# ALPS処理水希釈放出設備及び関連施設の新設について

2022年3月18日

東京電力ホールディングス株式会社

## ALPS処理水審査会合における指摘事項※に対する回答

### 港湾の海水中の放射性物質の影響（取放水による影響について）

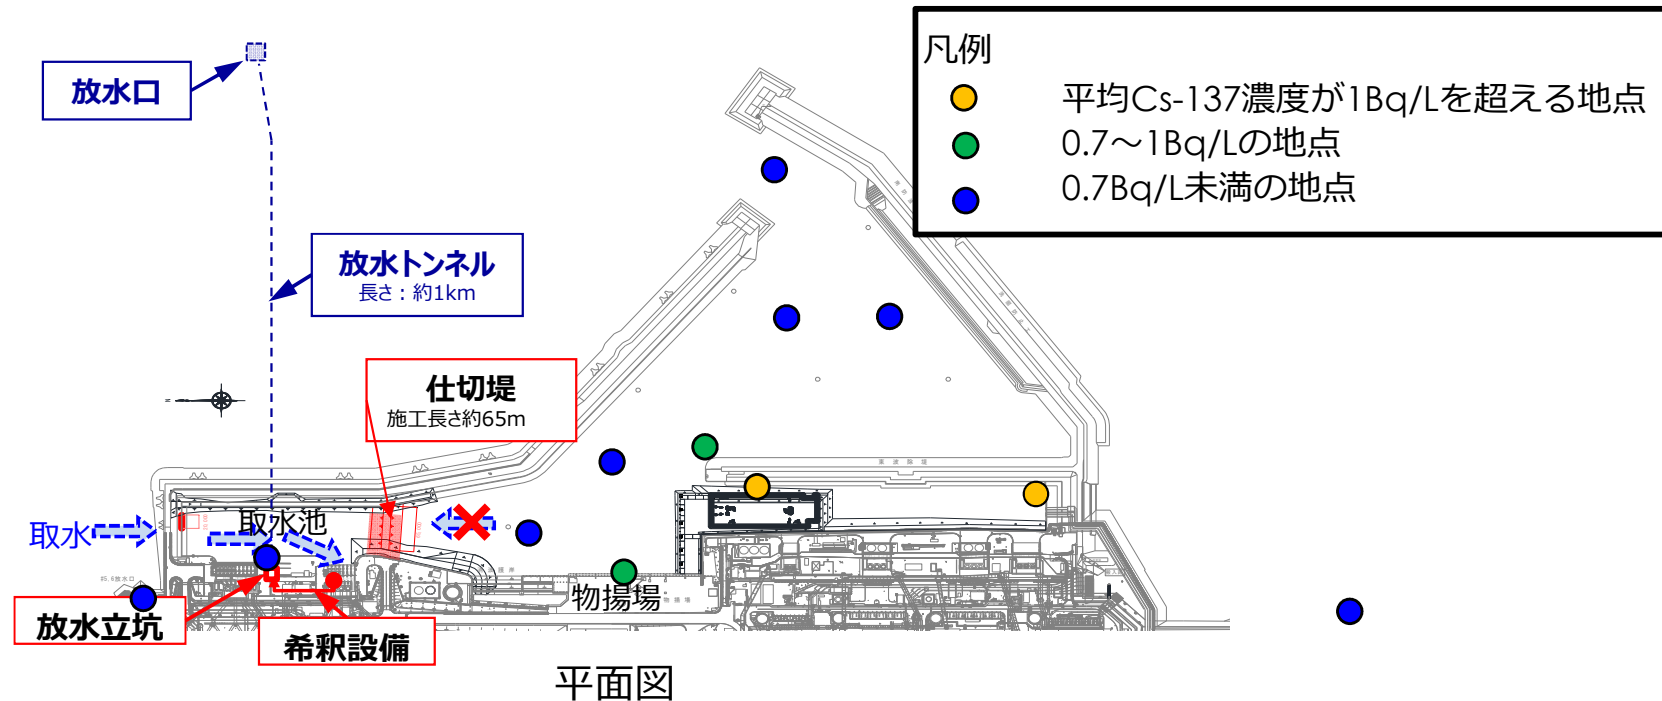
- 海洋放出設備により港湾内の海水中に含まれる放射性物質濃度の分布を変えることになるため、その影響について放射線環境影響評価に含めること。

- 取水設備は、5,6号機取水路開渠を仕切堤（捨石傾斜堤+シート）にて、1-4号機側の港湾から仕切り、北防波堤透過防止工の一部を改造し、港湾外から希釈用の海水を取水する設計とする。
- これにより、1-4号機取水口側の放射性物質濃度の高い海水の取水を防止し、港湾外への影響を低減する。
- この結果、貯水池となる5,6号機取水路開渠の海水中放射性物質濃度は低下し、5,6号機取水路開渠への拡散が抑制される物揚場付近の濃度がわずかに上昇する可能性がある。
- 港湾外への影響の比較のため、港湾内（1-4号機側）から取水する場合と港湾外（5,6号機放水口北側）から取水する場合の外部影響について評価を行った。
